NR. evidenta	ZONA/STRADA	INCADRARE VIZUALA	nr. pdf/ nr. rand din solicitare	REZUMAT SOLICITARE	RĂSPUNS
1	SARATA		ARH 1.1.	-subzona functionala propusa L1c are rh-12m, iar subzona functionala L1b are rh-10 m - se solicita mentinerea aceluasi regim de h pt ambele subzone functionale, adica 10 m(P+2) -Se solicita pastrarea regimului de inaltime la M1a tot la 10 m (P+2)	-logica regimului de inaltime a urmarit localizarea in functie de amplasarea de-a lungul diverselor artere si a fost discutata cu administratia. Pentru M1a, inaltimea va trebui sa fie mai mare datorita diversificarii functiunilor
2			ARH 1.2.	Terenurile din subzona functionala Lic din zona sudica (in zona castelului) pot fi transferate in Lib Castelul Sarata este in IP2- sa il transferam in M1a	-zonele neurbanizate sunt introduse in Lic nu Lib
3	Sarata		ARH 1.3.	-se solicita ca zona CS de la intrare sa fie transferata in M1a -se solicita ca zona Lic de la intrare sa fie transferata tot in M1a -drumul comunal DC8F inexistent	1. ok 2. ok 3. drumul exista

Observatii al doilea email	analiza pug- UTR 4,6,8-1				
1	str.Alba iulia			- functiune actuala predominanta: servicii si institutii- caracterul strazii Alba Iulia este u

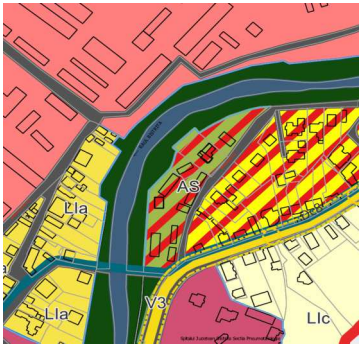
4	VIISOARA		ARH 1.4.	-se solicita introducerea in intravilan si a zonei incadrata de strazi propuse strada Bahot alaturare M2, Lic , M1a	1. ok 2. am extins M2 sa includa hala

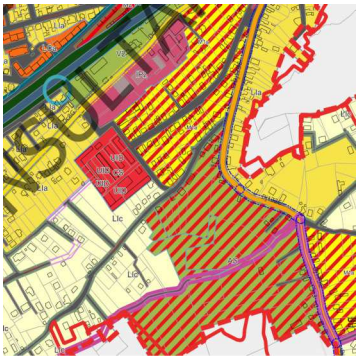
5			ARH 1.5.	parcelsa incadrata in V2 este proprietate privata (cel de langa calea ferata) , se solicita ransferul in AS parcelsa incadrata in UA de langa calea ferata nu se stie daca mai functioneaza si se solicita transferul in AS se solicita ca toate parcelele de-a lungul caii ferate sa fie transferate in M1a , M2 sau V3 se solicita ca fabrica E Cablaje sa fie in zona mixta	1. ok 2. ok 3. nu este cazul 4. este in M2
6			arh 1.6.	alaturare L1b si M1a cu M2 zona M2 sa fie M1a	1. casele au fost trecute partial in M1a
7			arh 1.7.	zona UID de lanaga AS ar trebui eliminata deoarece este un depozit supercom, de lamurit ce teren este zona incadrata in AS nu mai este de actualitate, exista deja un proiect al primariei in derulare unde se va construi un HUB	1. zona va fi trecuta in GC 2. zona va fi trecuta in IP2, inclusiv platforma
8			arh 1.8.	se solicita schimbarea subzonei M2 in M1a	1. ok
9			arh 1.9.	se solicita reconsiderarea zonei Viisoara sud, se solicita ridicarea regimului de inaltime , daca este oportun , la P+10, si atribuirea functiunii de M2, care nu are ca functiuni admise locuire individuala sau colectiva, in conditiile in care mai mult de 50% sunt locuinte P+1	1. nu este cazul, se poate modifica rh la P+6
